OBRA: "RESTAURACION IGLESIA DE HUASQUIÑA, HUARA, PROVINCIA DEL TAMARUGAL".

REF.: Autoriza ampliación de plazo.

SOLICITUD DE MODIFICACIÓN DE CUBIERTA RESTAURACIÓN IGLESIA DE HUASQUIÑA, HUARA, PROVINCIA DEL TAMARUGAL.

I. REVESTIMIENTO DE CUBIERTA

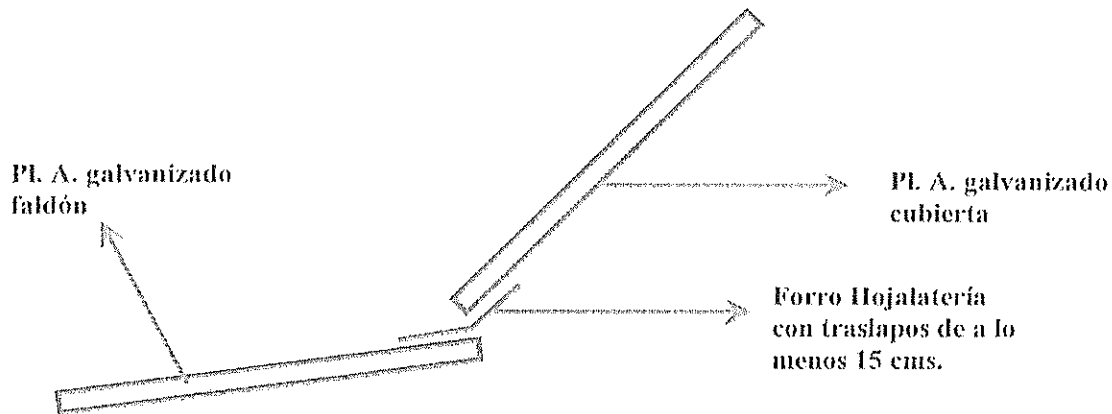
A continuación se detallan las partidas que conforman la propuesta de modificación de revestimiento exterior de cubierta para la Iglesia de Huasquiña y que reemplazan las partidas indicadas en **Punto 2) Propuesto original de cubierta Iglesia de Huasquiña**, del presente documento:

Item 1.1 Cubierta en Acero Galvanizado Onda Standard Prepintada.
A modo de revestimiento de cubierta se consulta la instalación de Plancha Acero Galvanizado Onda Standard de $e=0,6$ mm., de largo continuo y prepintada al horno. Esta Plancha se fijará con tornillos para techo de acero galvanizado y golilla de neoprene, puestos en la loma de la onda y "no" en el valle.

Este revestimiento será instalado sobre Placas Terciado Estructural $e=18$ mm., sobre el cual se dispondrá Filtro Asfáltico 15 lbs, a modo de barrera anticondensación. Esta barrera deberá considerar 20 cm de traslapos entre rollos.

A) Planimetría para Modificación de Cubierta.

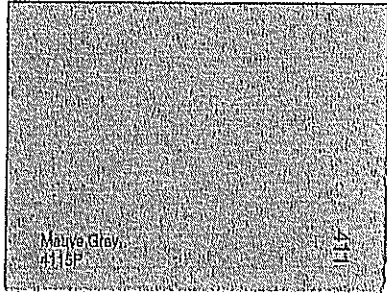
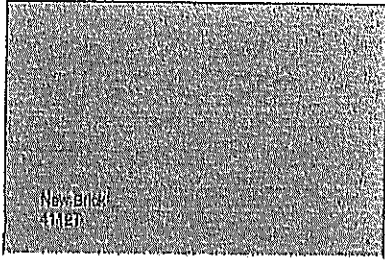
NOTA: Se adjunta Planimetría con propuesta de modificación para revestimiento de cubierta.
